PROGETTO ESECUTIVO

ITINERARIO NAPOLI – BARI RADDOPPIO TRATTA CANCELLO-BENEVENTO II LOTTO FUNZIONALE FRASSO TELESINO – VITULANO 1° LOTTO FUNZIONALE FRASSO TELESINO – TELESE

Prescrizione n. 50 dell'Ordinanza 36 del Comune di Telese
Sostituzione barriere acustiche opache con elementi trasparenti
e riqualificazione Via Mazzini - Relazione illustrativa degli interventi

Figura 1: Stralcio Ordinanza 36 (Prescrizione n. 50)

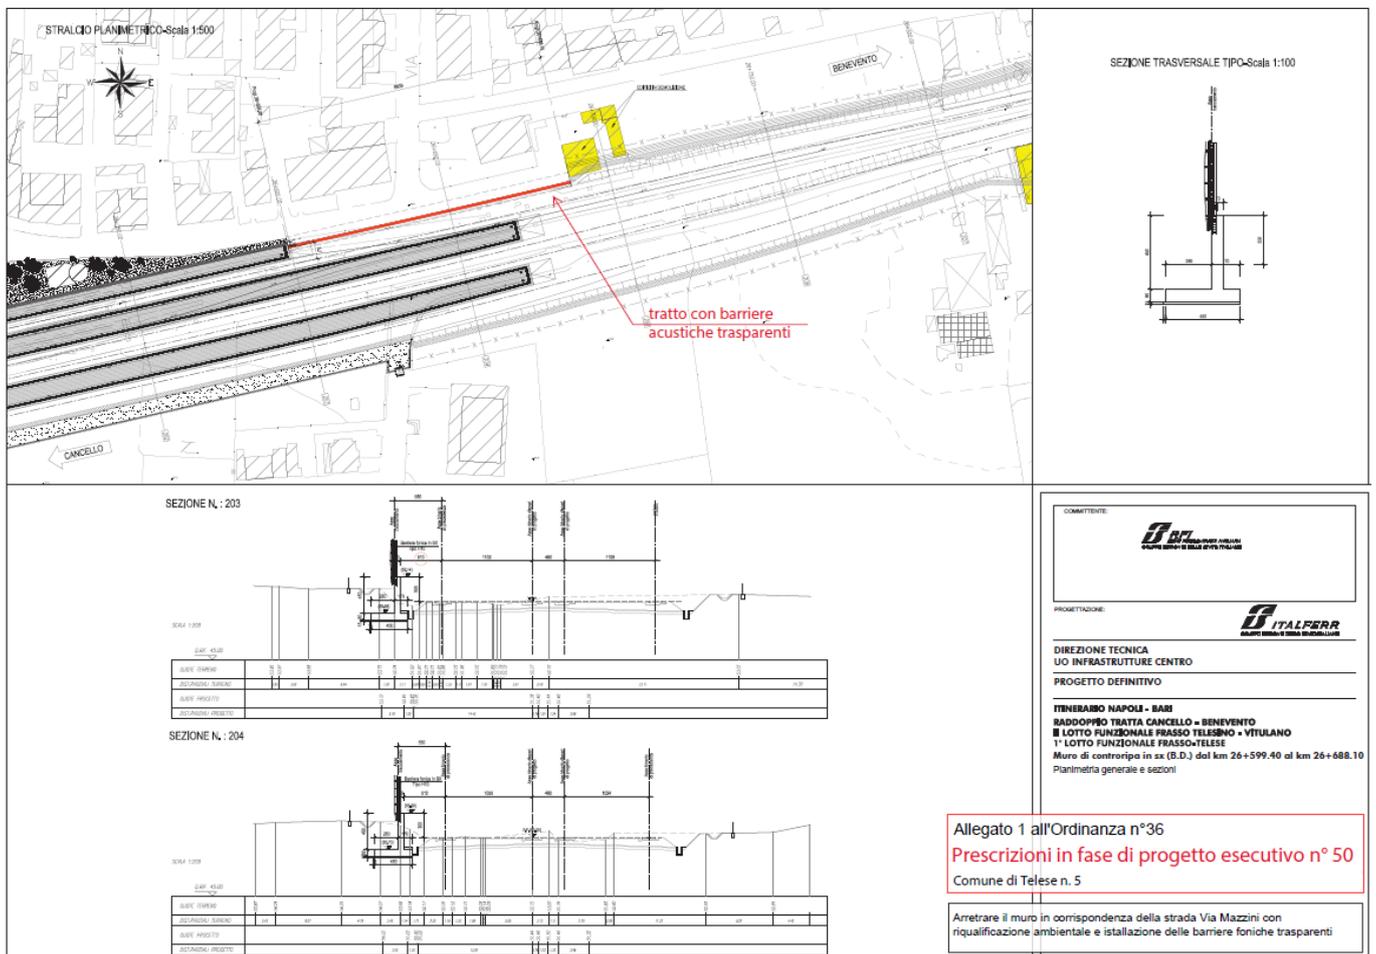
Secondo quanto previsto dall'Ordinanza 36 in sede di approvazione del Progetto Definitivo (Prescrizione n.50 del Comune di Telese), si rende necessario prevedere una modifica alle barriere acustiche comprese tra la ferrovia e la Via Mazzini per un tratto di lunghezza di circa 100m. La modifica richiesta dal Comune di Telese consiste nel rendere trasparenti alla vista tali barriere che, altrimenti e nella generalità dei casi, sono costituite da pannelli opachi supportati da una intelaiatura portante in acciaio.

La stessa prescrizione n. 50 richiede la riqualificazione ambientale della Via Mazzini.

Figura 16: Sezione tipo dell'intervento

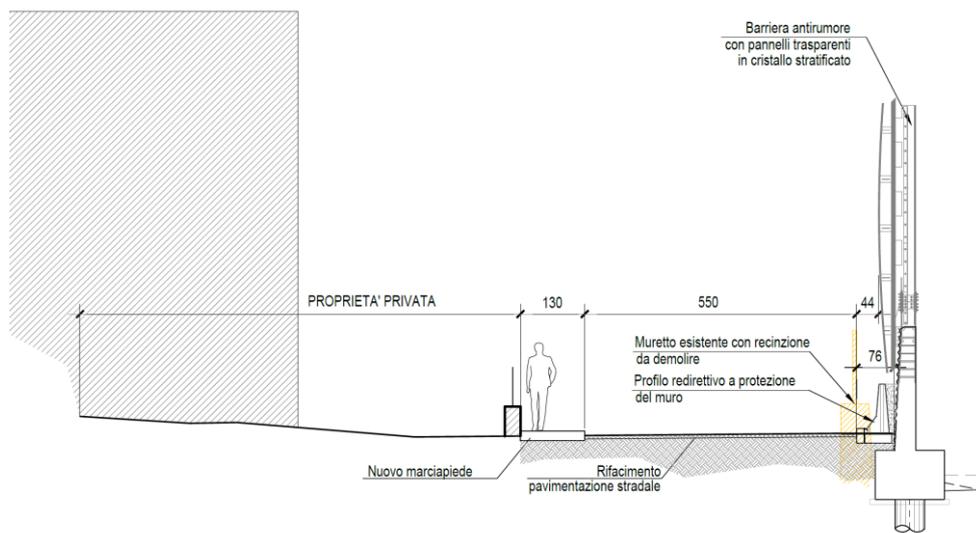
Come si può apprezzare dal confronto fra le due ipotesi sopra riportate, la soluzione vetrata conferisce una maggiore permeabilità visiva al muro con barriere, garantendo un minore impatto nei confronti del fronte strada delle abitazioni prospicenti. Al piede del muro sarà comunque necessario anteporre un profilo redirettivo per la protezione dagli eventuali urti dei mezzi in transito su via Mazzini/via Ferrovia. In questo modo sarà comunque possibile ottenere una sezione stradale minima di 5.50m utile a garantire una percorrenza a doppio senso di marcia, con la creazione di un marciapiede rialzato, lato abitazioni, di larghezza compresa tra 1.30 e 0.90m.

Figura 18: Sezione di progetto della barriera acustica con pannelli in G.F.R.C.

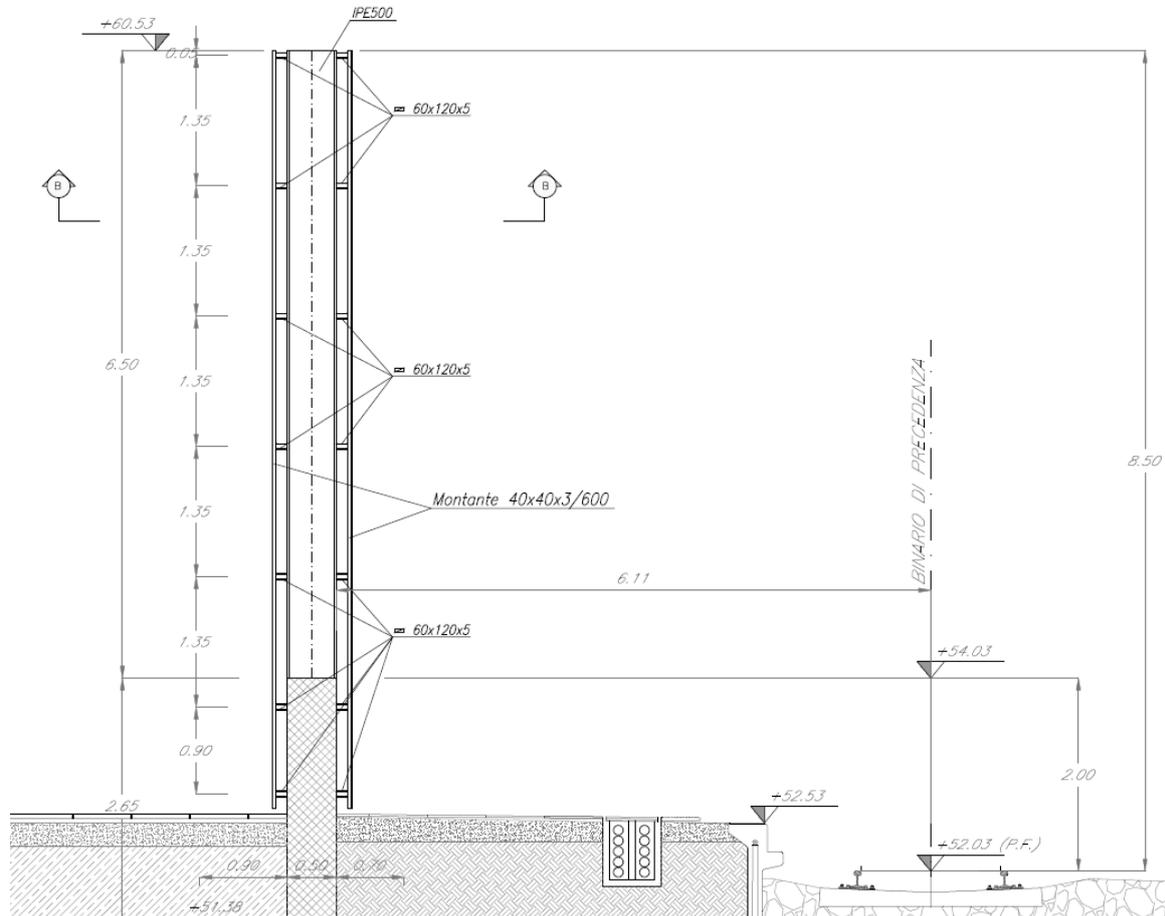
Nel tratto compreso tra il fabbricato viaggiatori esistente e l'inizio del muro con barriere trasparenti, di cui alla nota prescrizione d'Ordinanza (wbs TR06), il progetto della nuova stazione di Telese prevede una parete continua opaca antirumore il cui rivestimento è costituito da pannelli in G.F.R.C. (Glass Fiber Reinforced Concrete).

Tale parete, dell'altezza di 8.5m rispetto al piano del ferro (circa 7,5-8,0m dal piano strada), si sviluppa all'interno dell'attuale area di stazione e quindi, rispetto alla strada, oltre la recinzione ferroviaria esistente.

Tale parete non rientra tra quelle da rendere trasparenti, così come chiaramente indicato nella planimetria allegata all'ordinanza, ma il suo inserimento ha senz'altro ripercussioni più generali nell'ambito del progetto di riqualificazione della via Mazzini.

Nelle immagini seguenti si riporta una sezione di progetto della parete in oggetto ed un foto inserimento, relativo al tratto terminale di circa 40m, dove la parete si avvicina alla recinzione ferroviaria esistente e costeggia la strada.
